BOLLETTINO UFFICIALE

BARI, 4 DICEMBRE 2025

Determinazioni dirigenziali aventi contenuto di interesse generale

Figura 2: Interferenza tra la condotta adduttrice e l'area SIN ed indicazione dei sondaggi effettuati

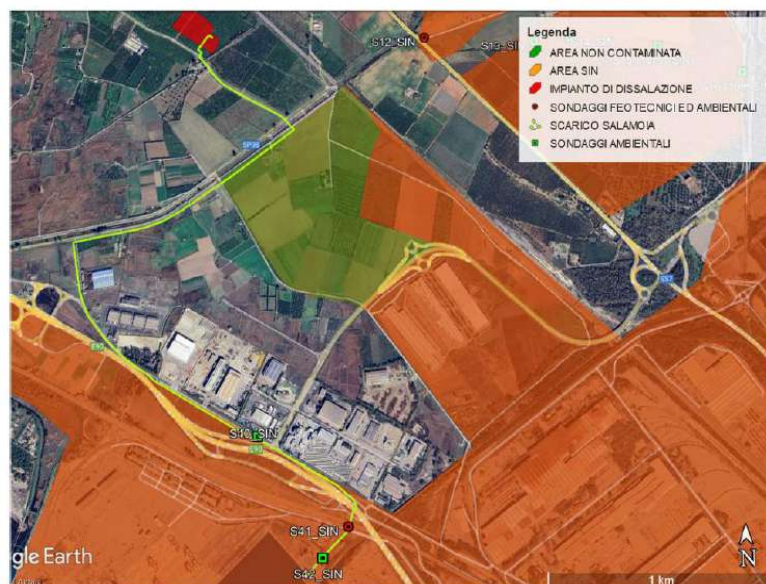
Poiché l'opera attraverserà anche aree non ancora caratterizzate, il proponente ha predisposto un Piano di indagini preliminari concordato con ARPA Puglia. Le indagini hanno riguardato l'intero tracciato e hanno quindi interessato in ambito SIN complessivamente aree non ancora indagate e aree potenzialmente contaminate. Le indagini sono state svolte attraverso l'esecuzione di n. 38 carotaggi ambientali profondi 10 m, e n. 15 carotaggi ambientali/geotecnici profondi 20 m. Di questi, quelli di seguito elencati ricadono all'interno dell'area SIN (Figure 2 e 3): S12 (prof. 20 m), S13 (prof. 10 m), S14 (prof. 10 m), S15 (prof. 10 m), S16 (prof. 10 m), S18 (prof. 10 m), S19 (prof. 10 m), S40 (prof. 10 m), S41 (prof. 20m), S42 (prof. 10m), S43 (prof. 10 m), S44 (prof. 20m), S45 (prof. 20m), S46 (prof. 10 m), S47 (prof. 10 m), S48 (prof. 20 m).

Figura 4: Indicazione dei punti di analisi del TOP soil. Con carattere rosso sono indicati quelli interni al SIN

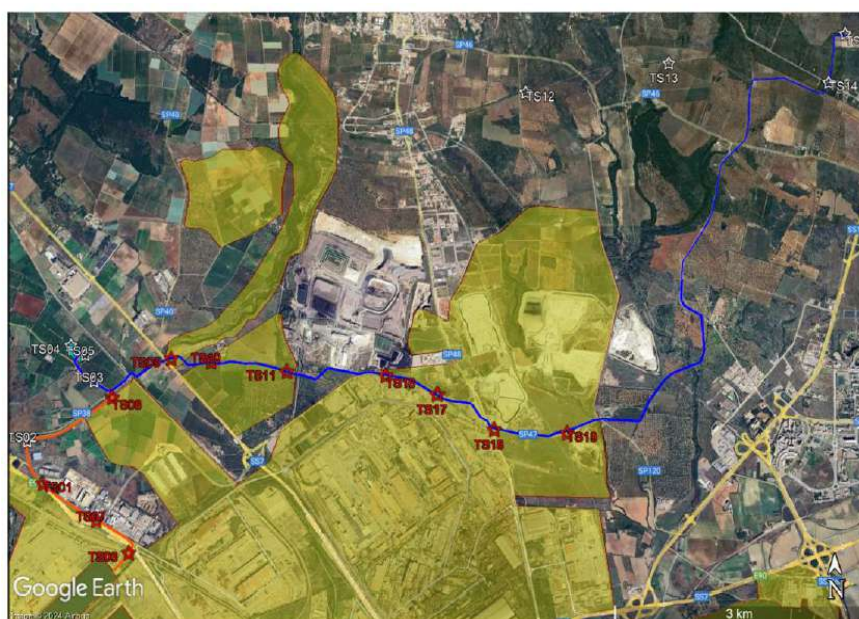
Sono stati inoltre previsti 19 prelievi di top soil di cui 11 all'interno del SIN, così come rappresentato nell'immagine che segue.
